アグリヒルズ・ソーラー山都発電事業

環 境 影 響 方 法 書

補 足 説 明 資 料

令和 4 年 3 月

図 2-1 八代港から山都町までの輸送ルート

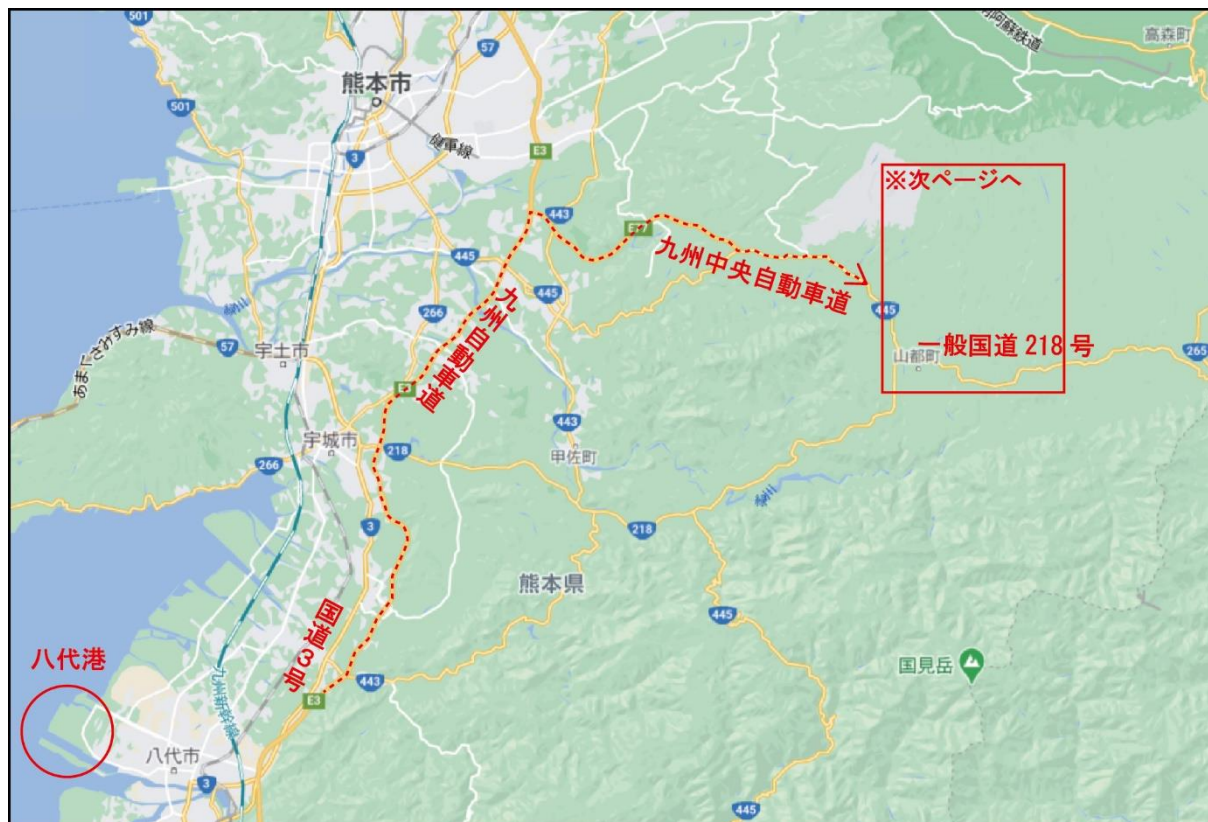
現時点で想定される工事に関連する交通量およびその継続期間はどの程度でしょうか。

大気質ふんじん等「工事用資材等の搬出入」について「本事業では、土砂の搬出入は行わない。また、変電所の建設用地の造成に伴い、約 300m 離れた高塚団地内に土砂の運搬を行うものの、運搬ルートに沿道 500m 以内に住宅等は存在しないことから、環境影響評価項目として選定しない。」としていますが道路粉じんは土砂運搬に際してのみ発生するわけではありません。その判断基準としては交通量が重要ですが、本方法書に工事用資材の運搬にかかわる交通量が記載されていますか。

現時点では、工事期間は約 200 日を想定しております。工事に関連する交通量は、九州中央道及び国道経由で JA 倉庫広場、JA 下名連石支所の中継基地までは資材を搬入する大型トラックで 22 台/日を想定しております（図 2-1、図 2-2）。また、中継基地から町道及び県道を経由して各団地までは 2 トン程度の資材を搬入する小型トラック 20 台/日、作業員を送迎する小型マイクロバス 10 台/日を想定しています。

図 3-1 既設水路の構造（U形側溝）

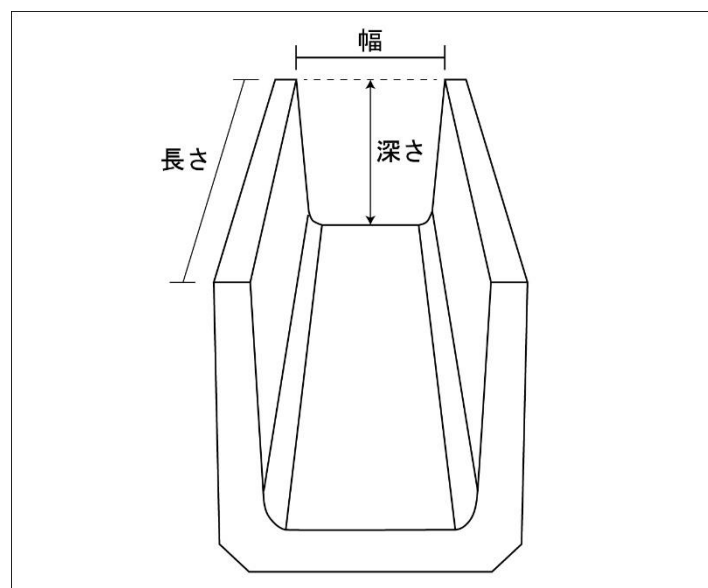
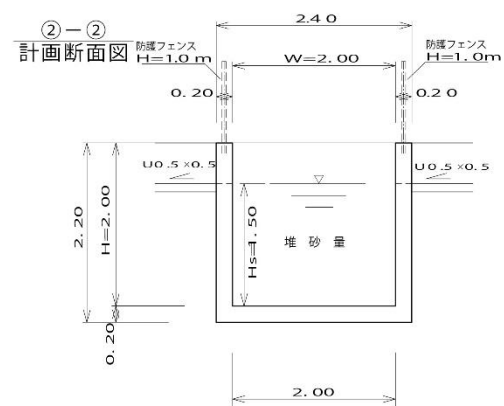
既設水路及び沈砂池の構造と配置について説明してください。また、変電所建設用地に設ける仮設沈砂池の構造も示してください。

対象事業実施区域内の雨水排水の現状（施設の配置や構造も含む）および計画について詳しく教えてください。

- ・ 既存道路の側溝の有無と集排水方法
- ・ 団地内の既設／新設排水路の配置と排水方法（含む沈砂池）

既設水路（道路の側溝、団地内の水路）は、U形側溝の規格品が使用されています。雨水は、将来も現状の農地に降った雨水と同様に、一部は既設水路を、その他は自然流下することになります。既設水路の構造・サイズは表 3-1 及び図 3-1 に示すとおりです。

図 5-2 丸山ハイランドと対象事業実施区域の位置関係

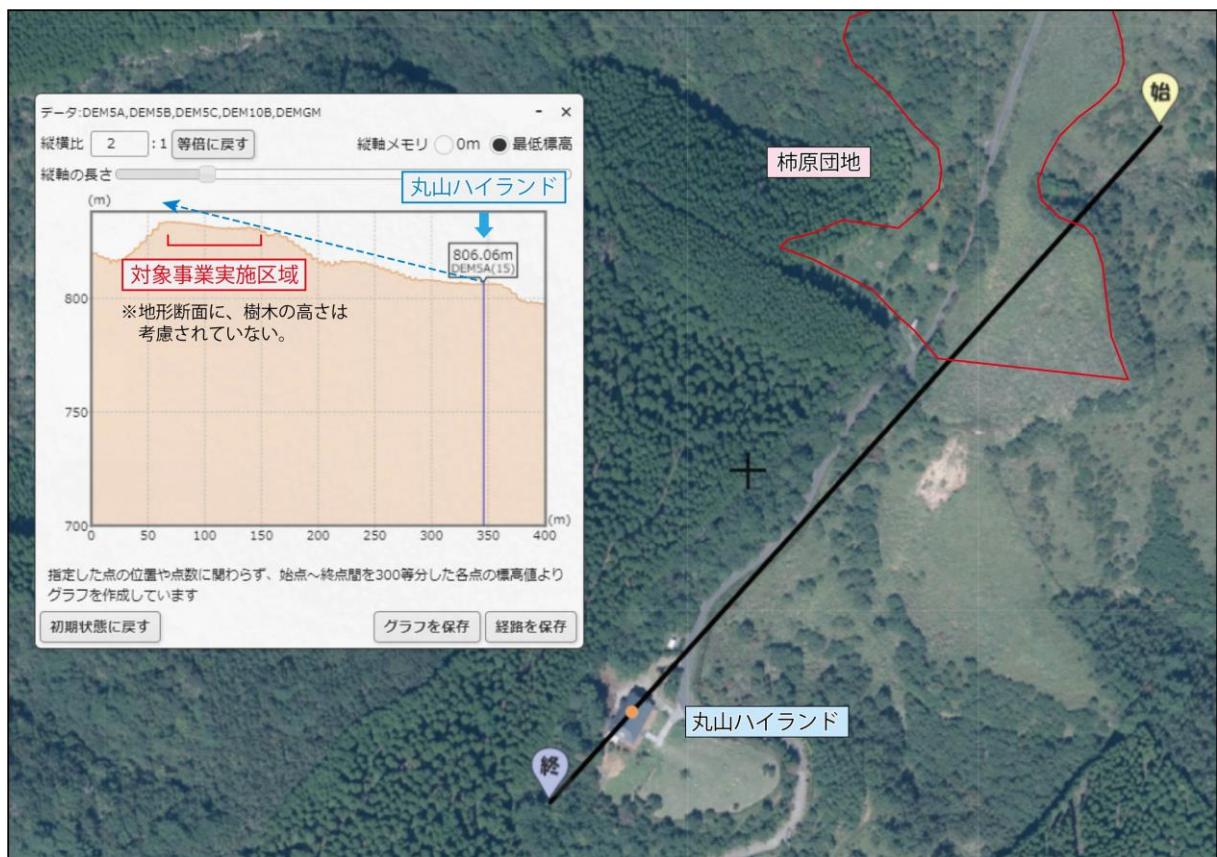
眺望点として周辺集落からの眺望を身近な眺望点として調査する必要はありませんか。周辺集落は対象事業実施区域の可視領域には無いのでしょうか。367 ページの配慮書に対する熊本県知事意見「事業実施想定区域周辺の住居や集落からの眺望への影響について、調査、予測、評価する必要があるか検討すること。」に対する事業者見解として「配慮書段階で周辺の住居や集落からの眺望の有無を確認しましたが、対象事業実施区域を眺望できる場所はありませんでした。」と記載されていますが、周辺集落からの眺望について検討をした記載は配慮書にはないように思います。

現地踏査の結果、丸山ハイランドからは樹木に遮られて対象事業実施区域を見ることはできませんでした。同様に、住宅 B、C についても確認を行いましたが、いずれも対象事業実施区域を見ることはできませんでした（図 5-2～図 5-7）。

図 7-1 稲生野雨量観測所における時間雨量別の発生頻度（2021 年を集計）

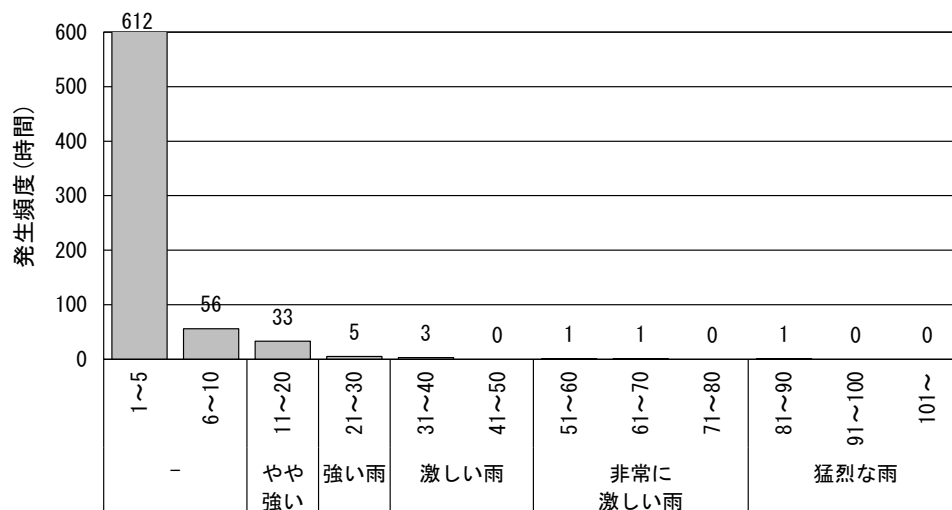
予測時の降雨条件について、教えてください。

水の濁りの調査時期について、降雨時に3回の調査が予定されています。この3回は季節を変えた調査を考えておられるのでしょうか？いずれにしても、事業実施予定区域のある中九州では、近年豪雨災害が多発していることもあり、影響予測・評価においては、豪雨時の予測・評価を行っていただきたいと思います。

気象庁の「雨の強さと降り方」によると、1時間雨量が10mm以上20mm未満で「やや強い雨」、20mm以上30mm未満で「強い雨（どしゃ降り）」とされています（表7-1）。対象事業実施区域近傍の稲生野雨量観測所の日降水量（2021年）を集計したところ、1時間雨量が10mm以上は年間33時間程度、20mm以上は年間5時間程度となっています（図7-1）。できるだけ雨の強い予報日に調査を行いますが、調査員の安全性確保の観点から、目安として予報時間雨量10mm以上を降雨時調査の判断基準とします。なお、「重大な災害が起こるおそれのある」とされる大雨警報が発令された日の現地調査は回避します。災害が起こるほどの豪雨時における水の濁りの発生の予測・評価は行いませんが、防災の観点から対象事業実施区域内の既存法面の補修、沈砂池の追加設置等の対応を行う予定です。

図 8-1 対象事業実施区域における集水域と水質の調査地点、ファームポンドの位置

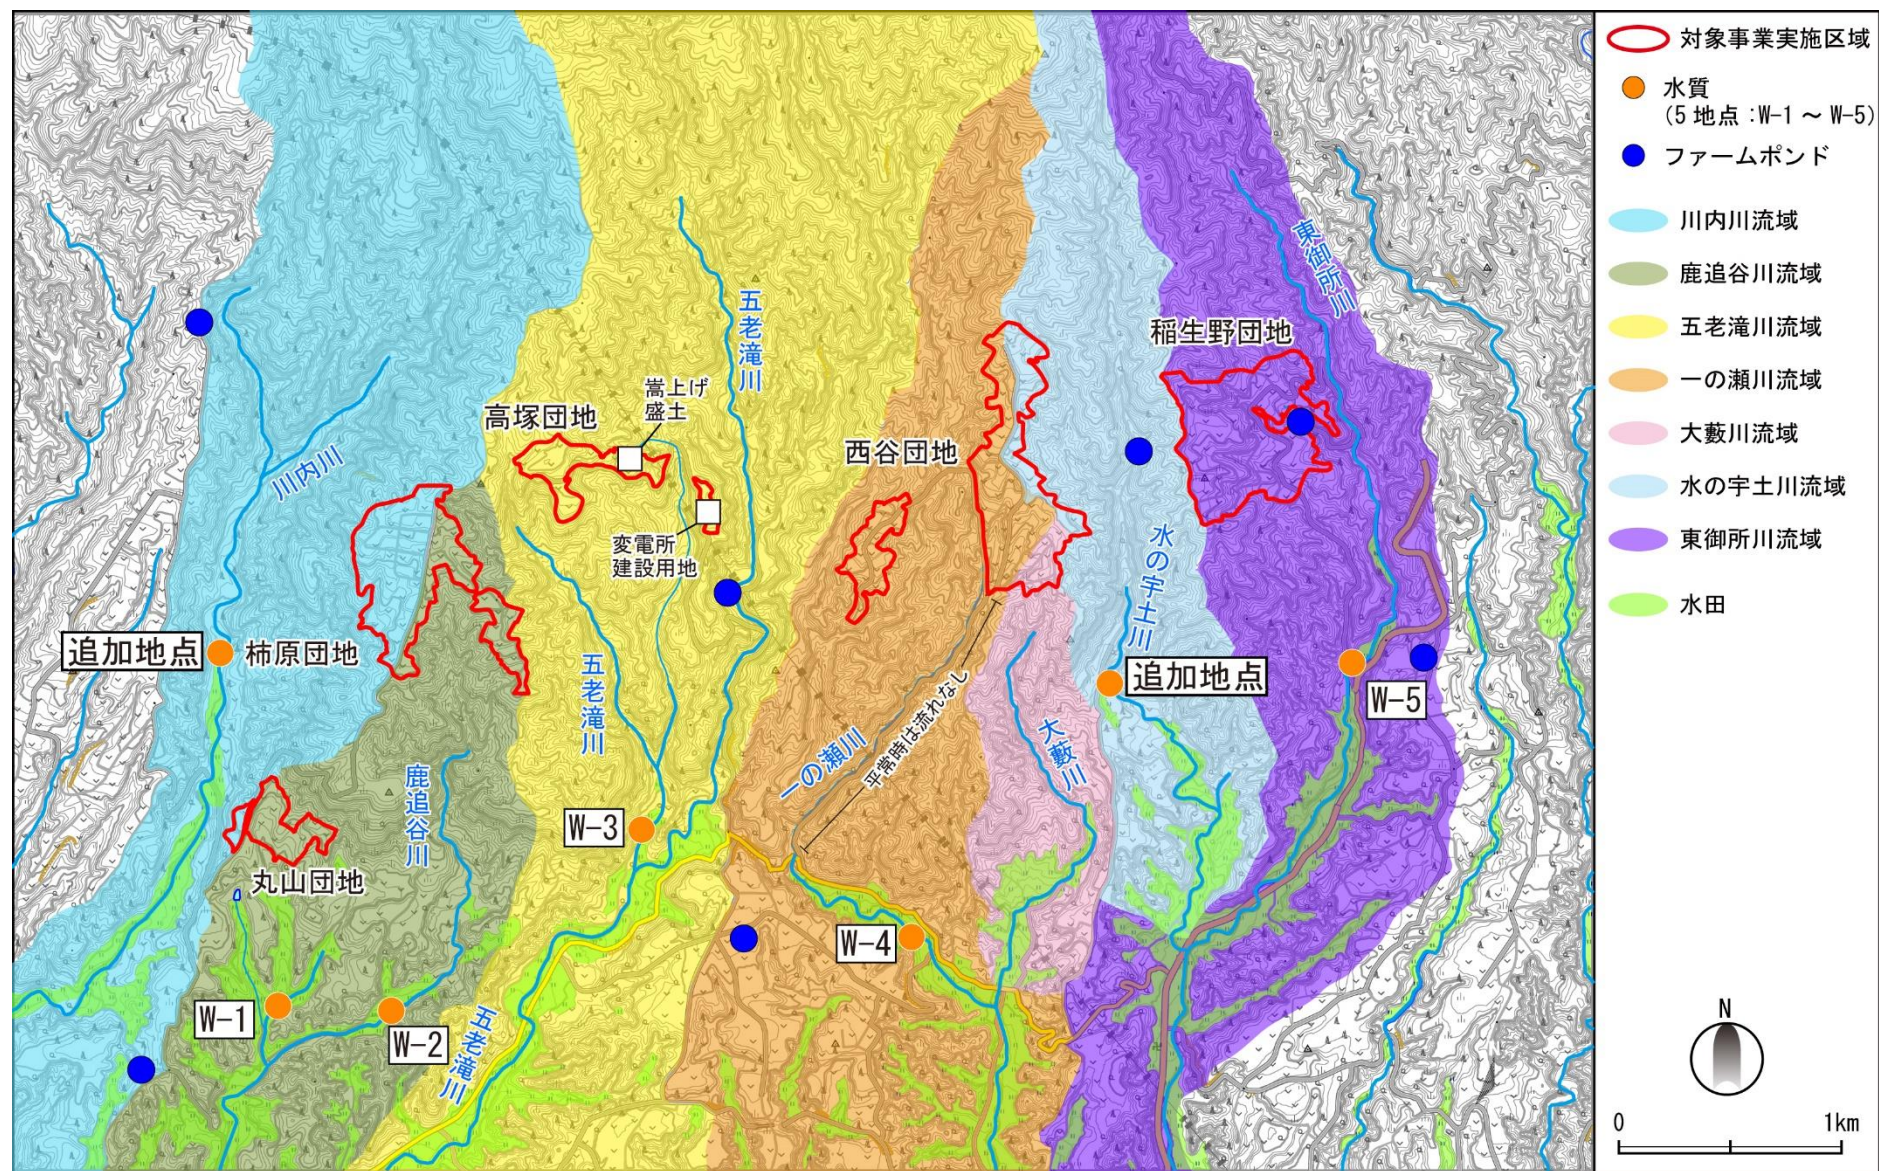
水質調査点を5点設定されていますが、それぞれの調査点の集水域を図示してください。事業改変区域からの排水について、設定された調査点ですべてカバーできるかを確認したいと思います。

水質調査地点が5箇所設定されています。p. 290を見ると、排水が流出する可能性のある河川流域として、五老滝川、大藪川、水の宇土川について調査地点を設ける必要はないのでしょうか？

各調査地点の集水域を図示していただけますか。

各河川の集水域と水質の調査地点、ファームポンドの位置を図 8-1 に示します。

集水域と水質調査地点の位置関係については、熊本県審査会においてもご指摘をいただきました。方法書では水質の調査地点を5地点設定していましたが、このほか柿原団地の西側に流れる「川内川」、また稲生野団地と西谷団地の間を流れる「水の宇土川」に、それぞれ1地点（計2地点）を追加いたします。

図 10-1 鳥類（希少猛禽類）の調査地点から山肌が視認できる範囲

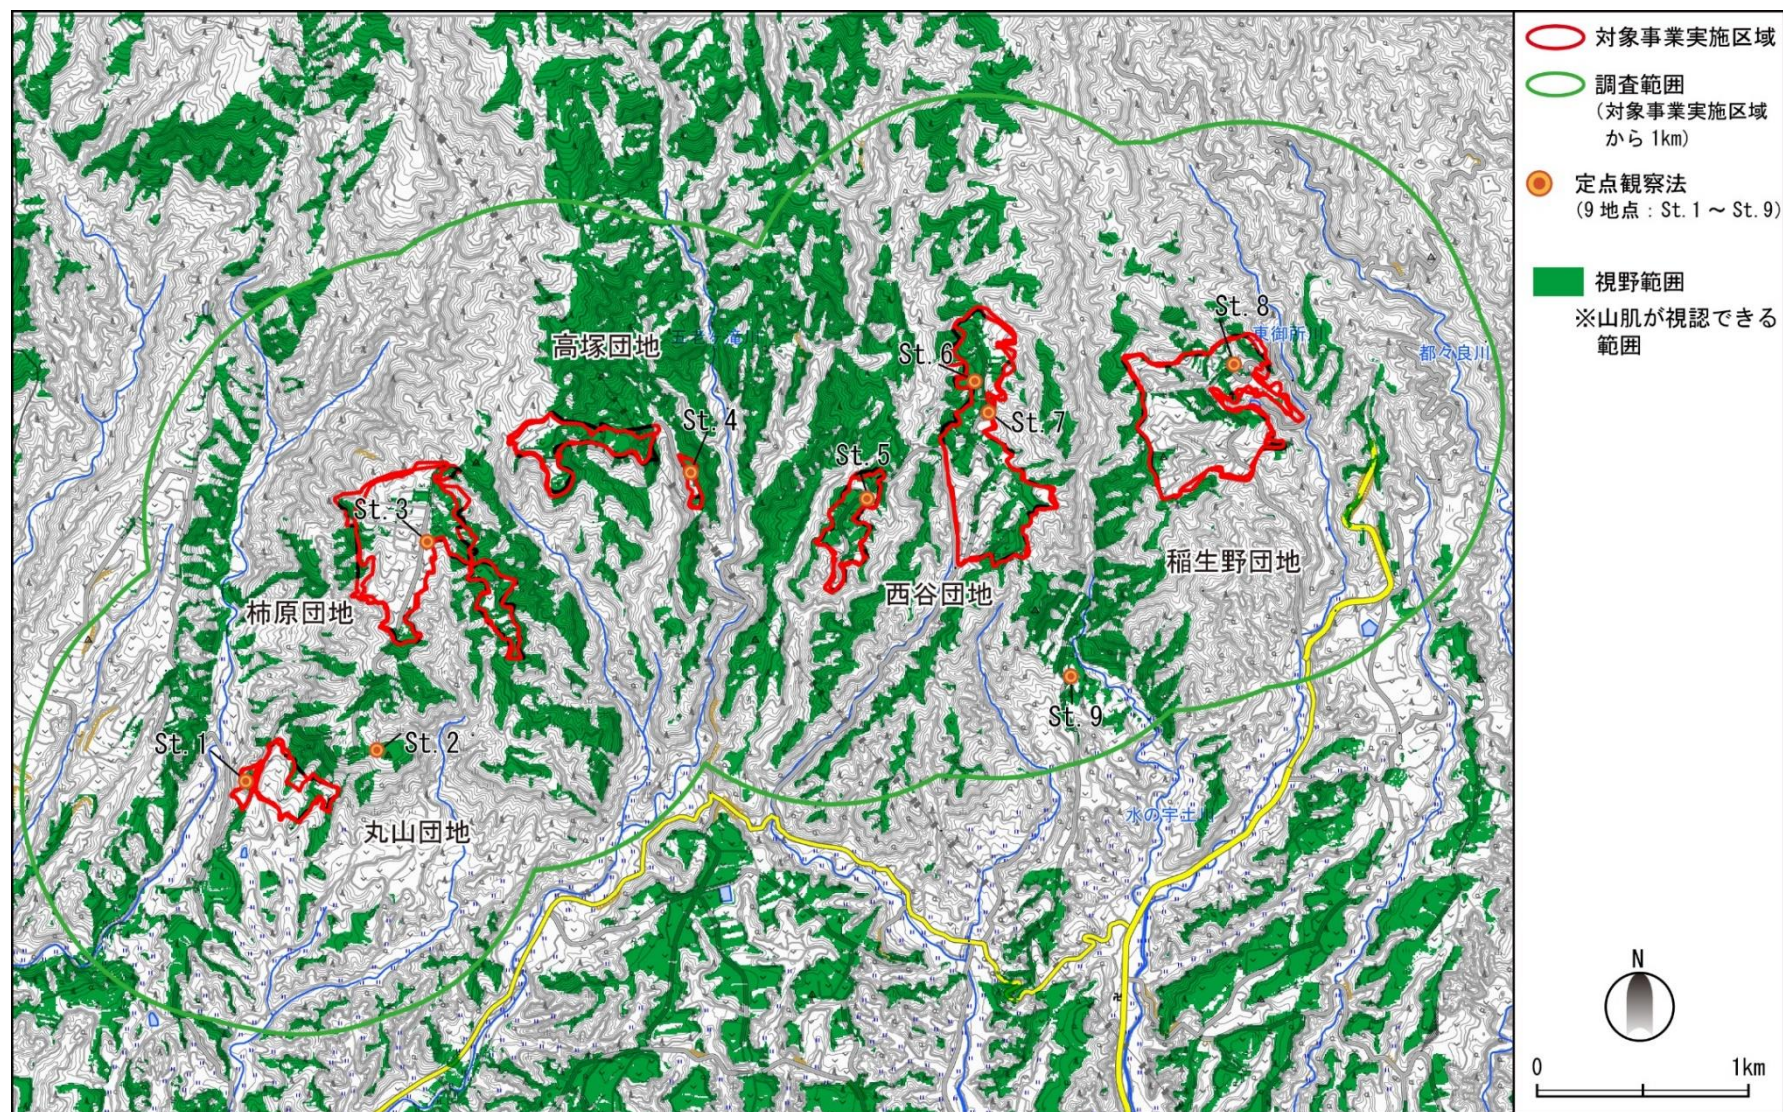
希少猛禽類の調査地点からの視野図は、どこかに明示してありますか？対象事業実施区域のみならず、周辺地域もある程度カバー出来ていれば問題ありませんが。

方法書に掲示しましたポイントセンサスの調査地点は、鳥類（猛禽類）の調査地点です。調査地点から山肌が視認できる範囲については、図 10-1 に示すとおりです。

解析に用いた視野範囲は、「ダム事業におけるイヌワシ・クマタカの調査方法〔改訂版〕（財）ダム水源地環境整備センター、2001 年）」に記載されているクマタカの解析手法に従い、調査地点から半径 3km の範囲で作成しています。なお、調査地点からの上空を視認できる範囲は、別途作成する予定です。
